「東通原子力発電所 1 号機の安全性に関する総合評価（ストレステスト）一次評価結果の報告書」正誤表

No. 1（1月20日公表分再掲）

図3 燃料プールからの除熱機能喪失（残留熱除去系機能喪失）のフォールトツリー

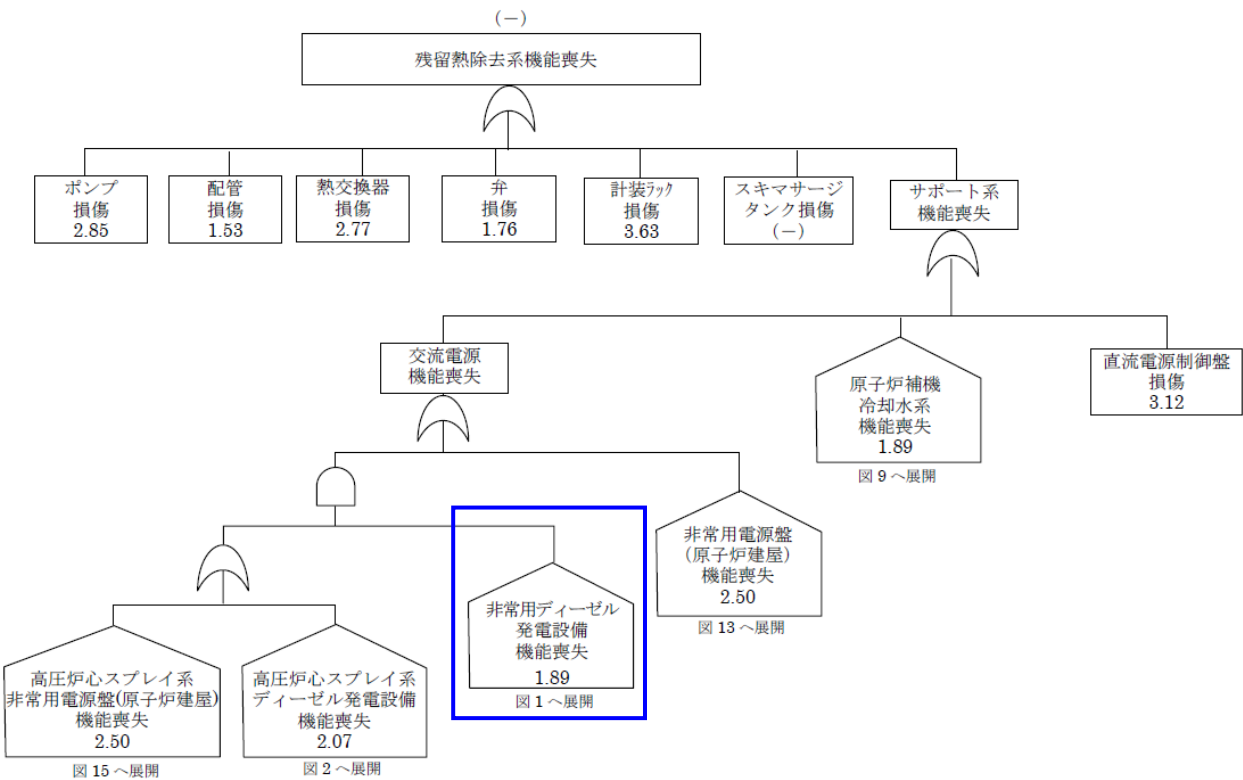
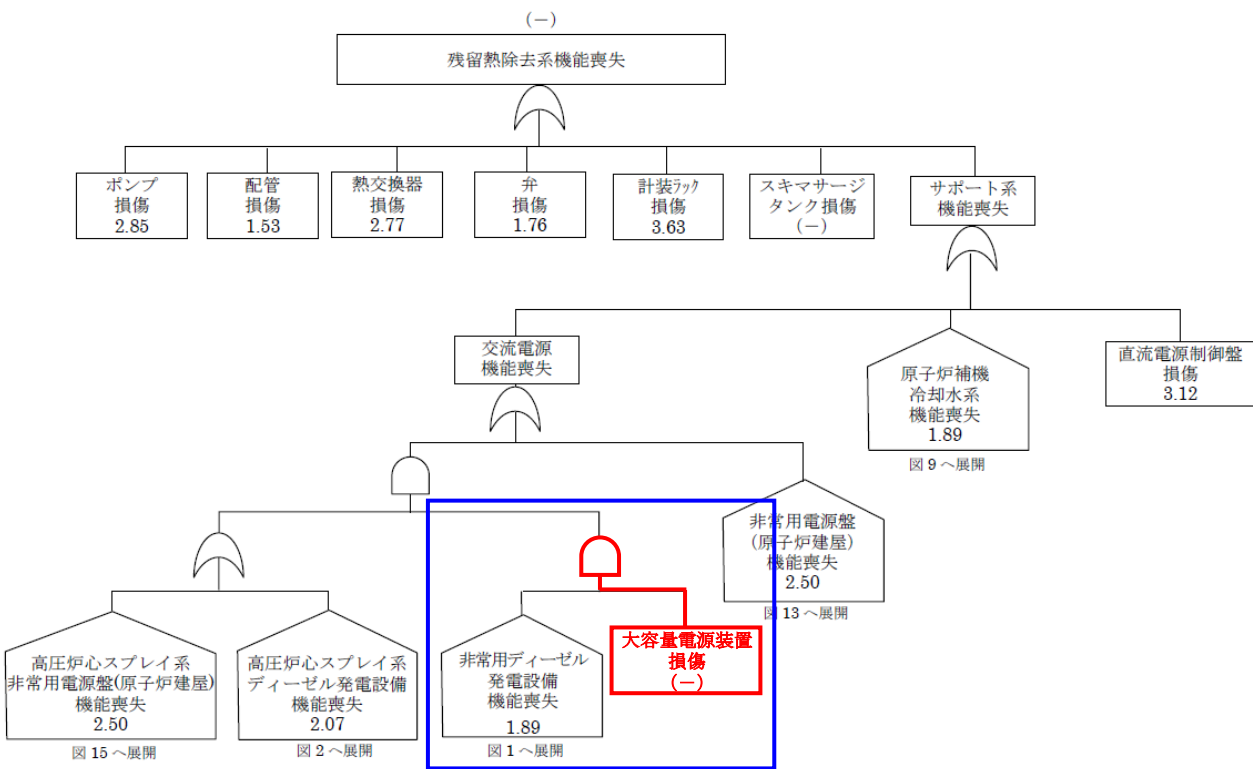
誤

正

図4 燃料プールからの除熱機能喪失（燃料プール冷却浄化系機能喪失）のフォールトツリー

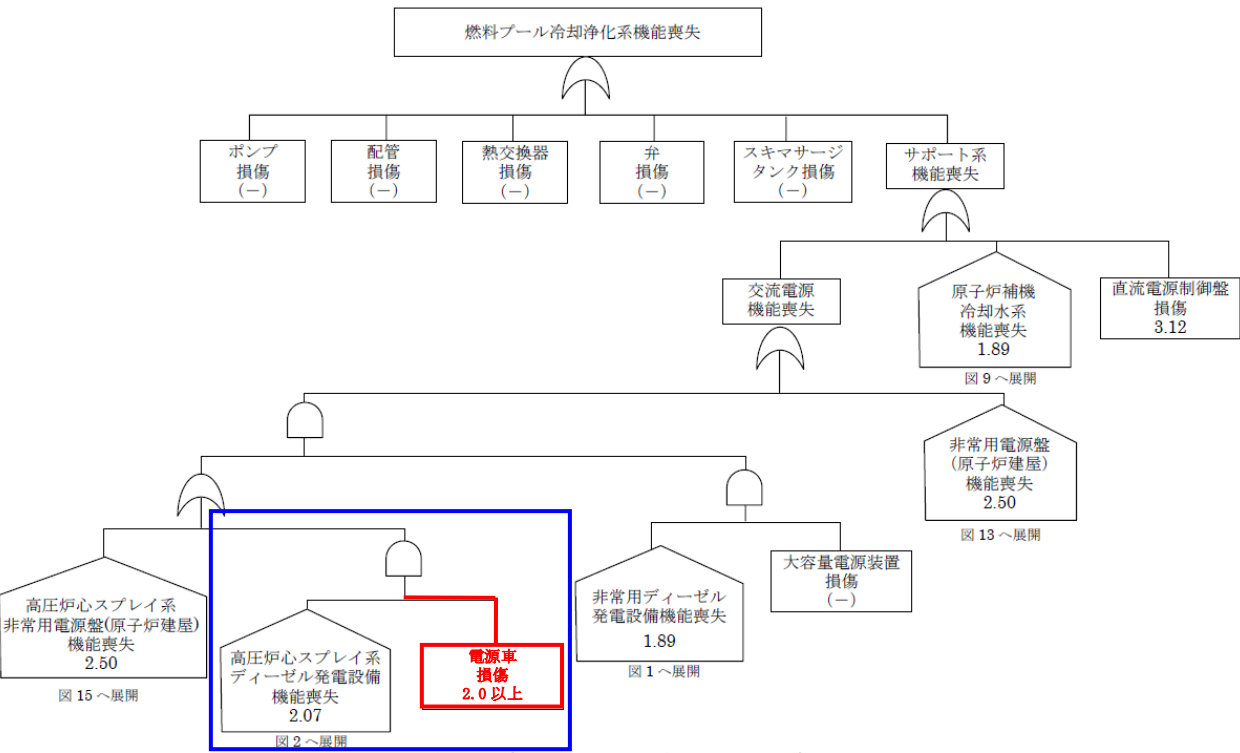
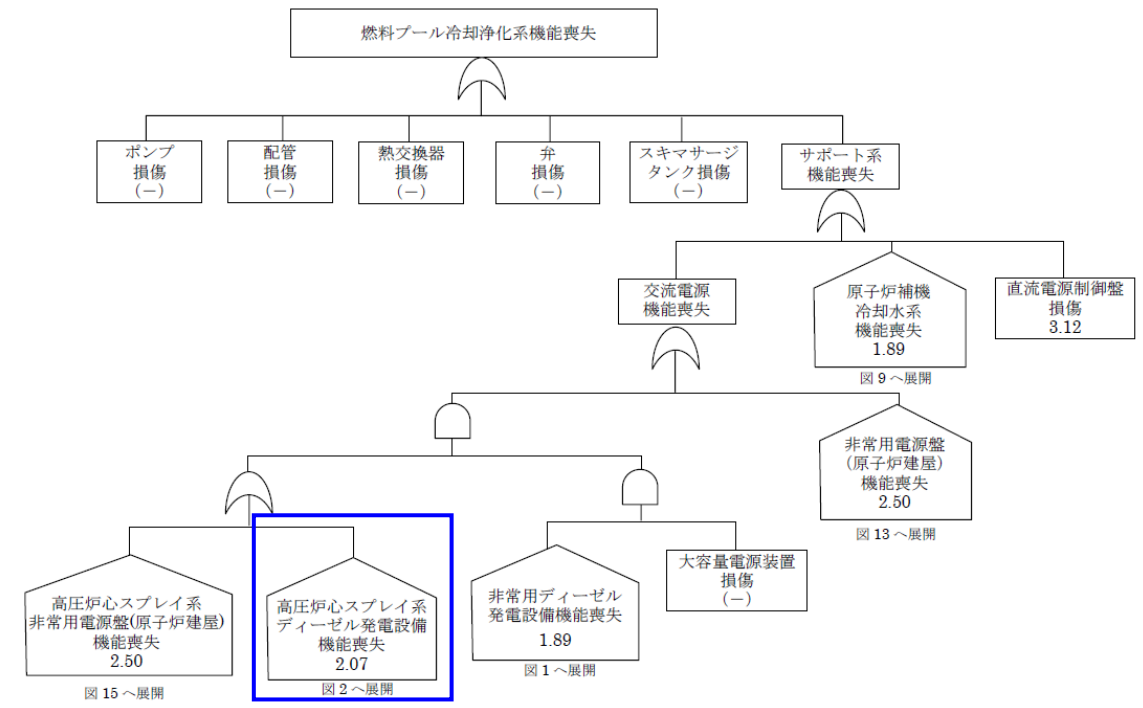
誤

(－)

正

(－)

図4 燃料プールからの除熱機能喪失（燃料プール冷却浄化系機能喪失）のフォールトツリー

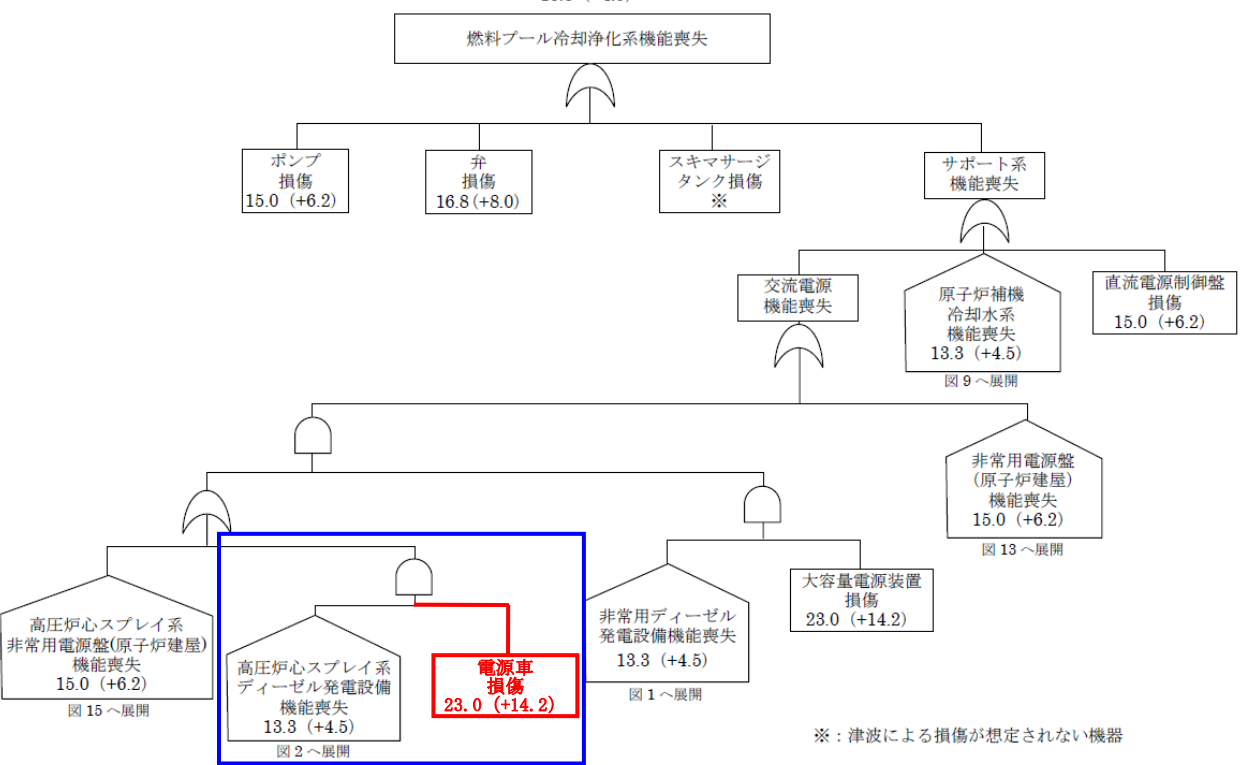
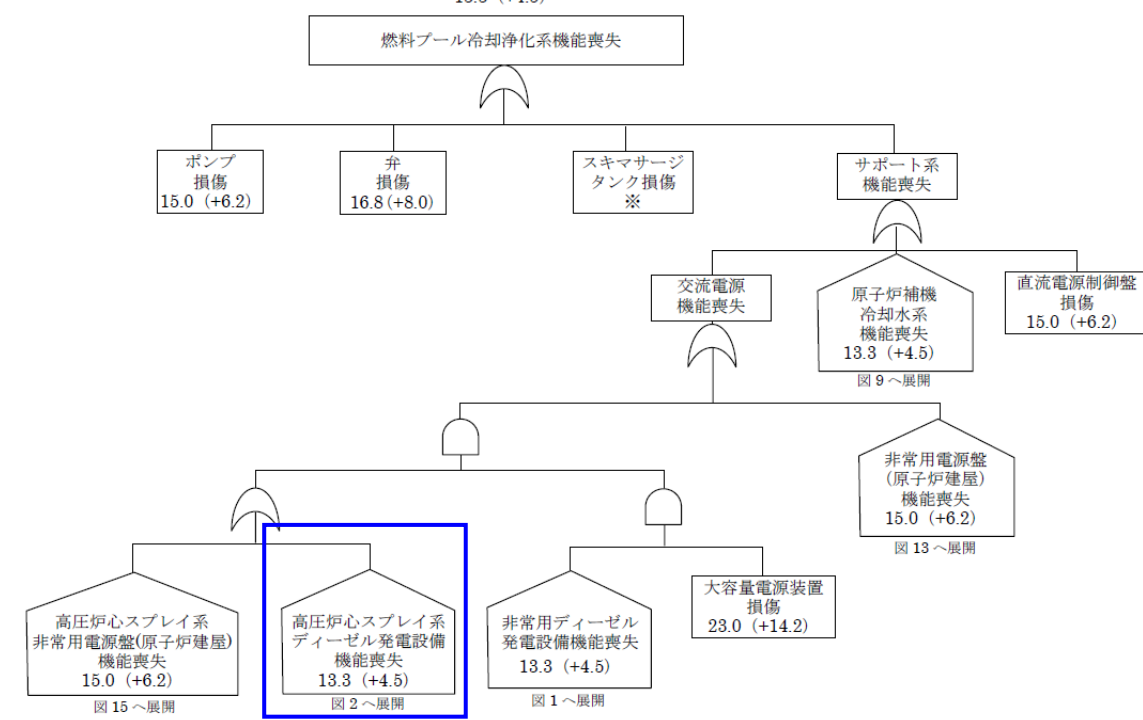
誤

13.3 (+4.5)

正

13.3 (+4.5)

図 1 9 非常用電源盤（海水熱交換器建屋）機能喪失のフォールトツリー

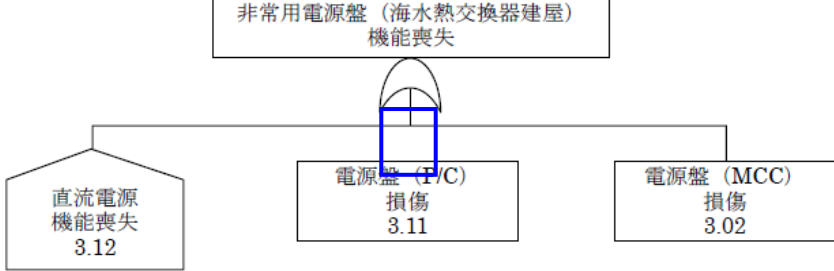
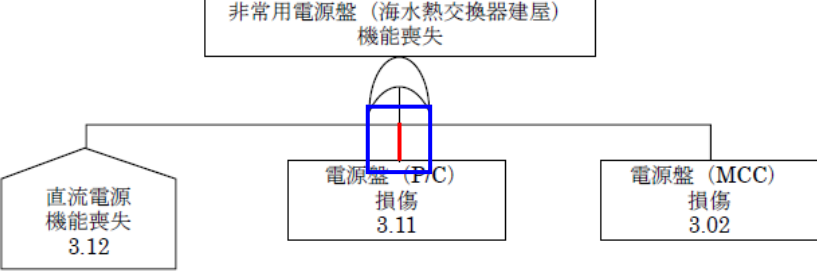
誤

3.02

正

3.02

図16 直流電源機能喪失のフォールトツリー

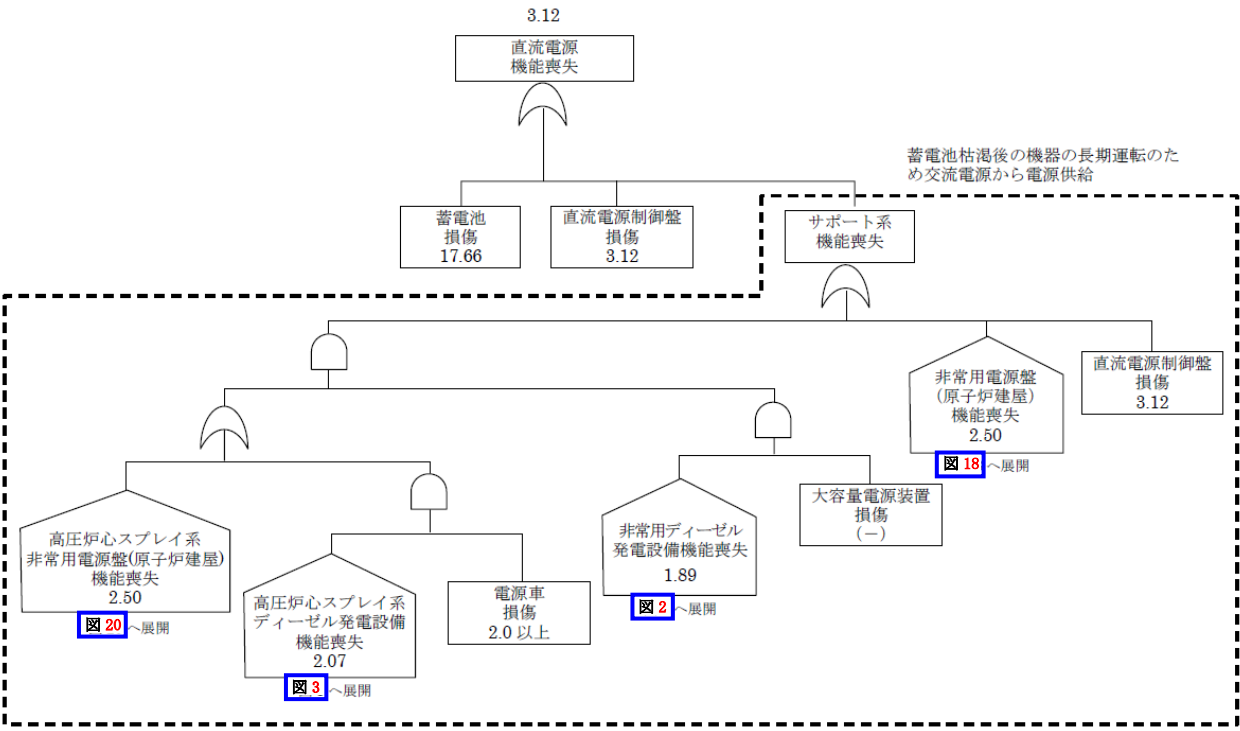
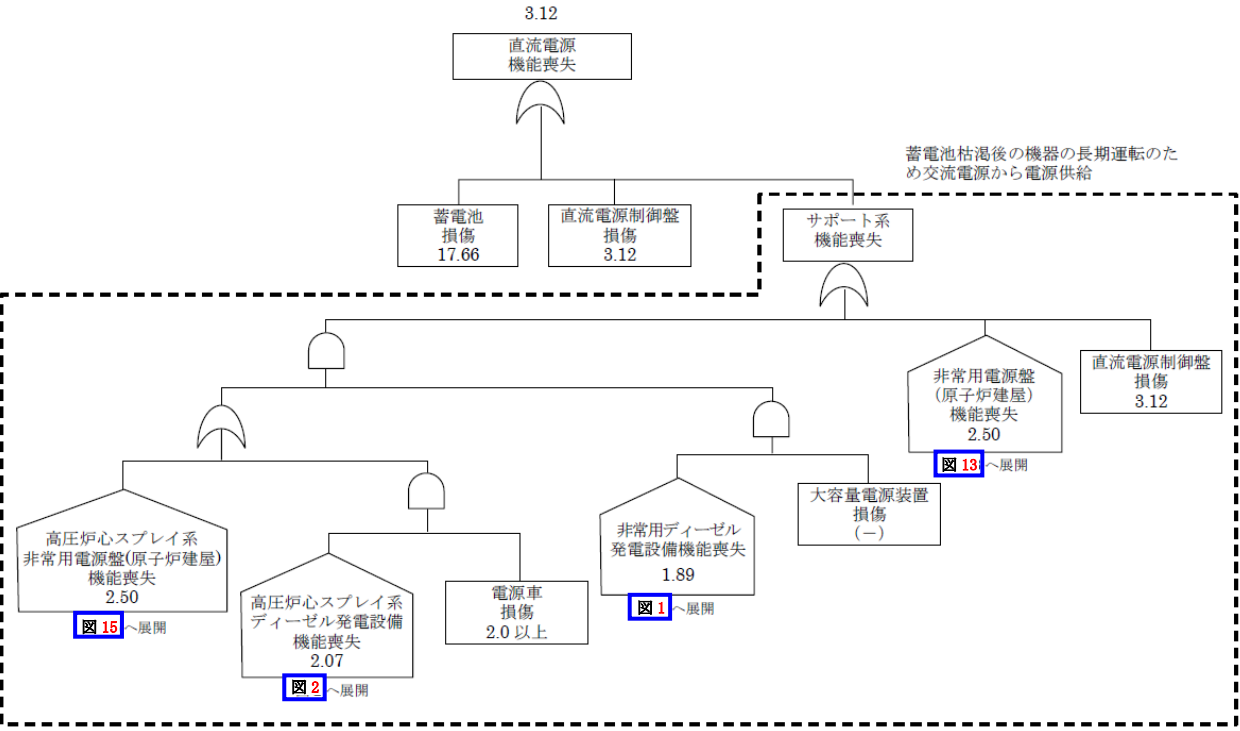
誤

正

図16 直流電源機能喪失のフォールトツリー

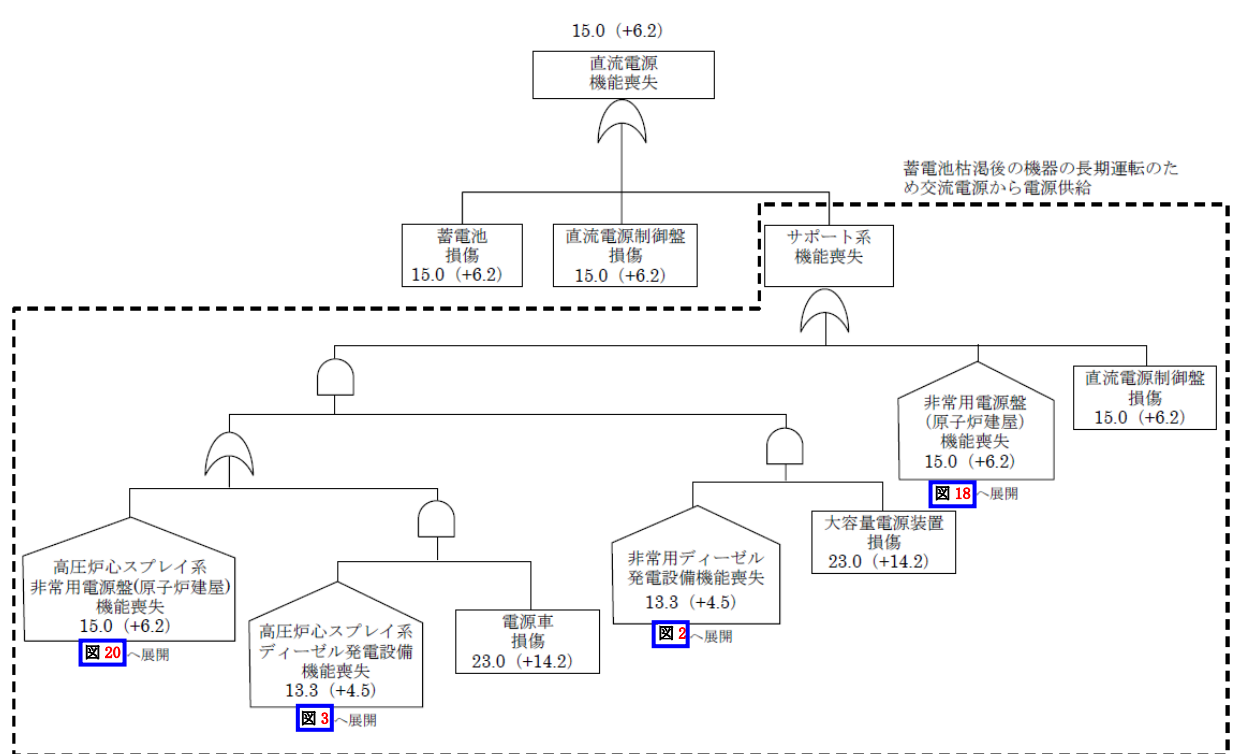
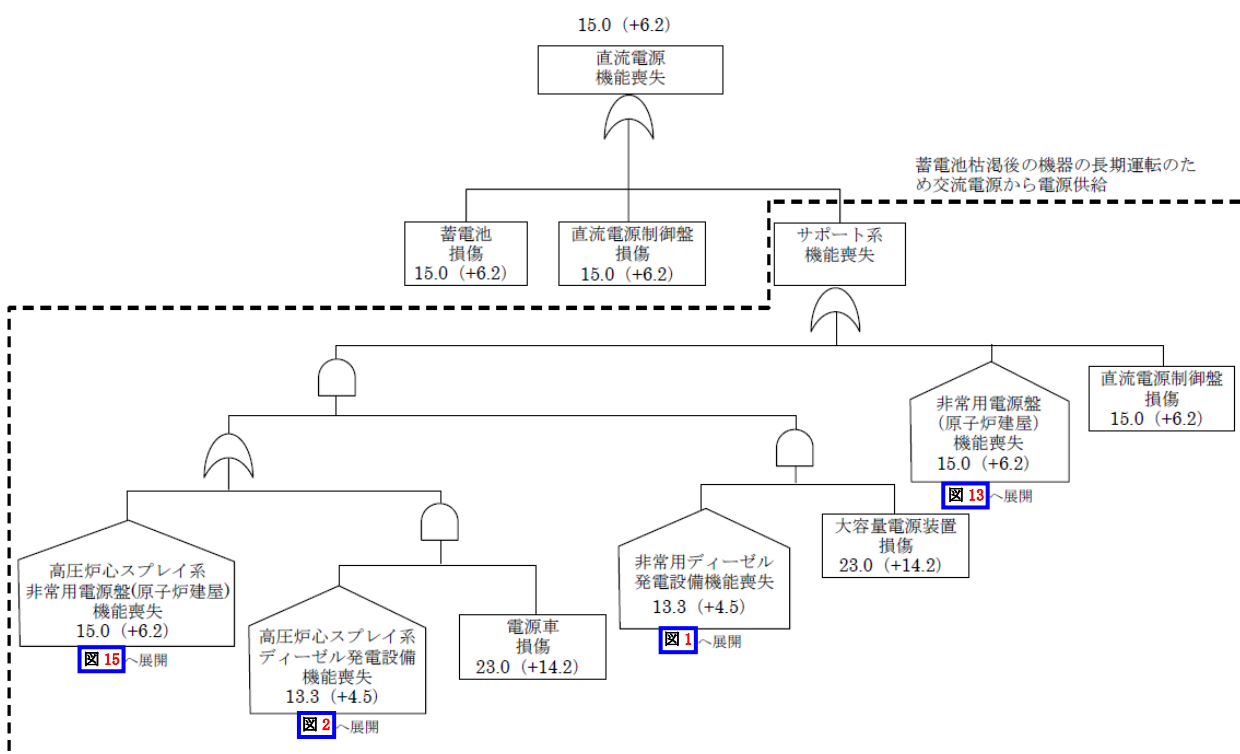
誤

正
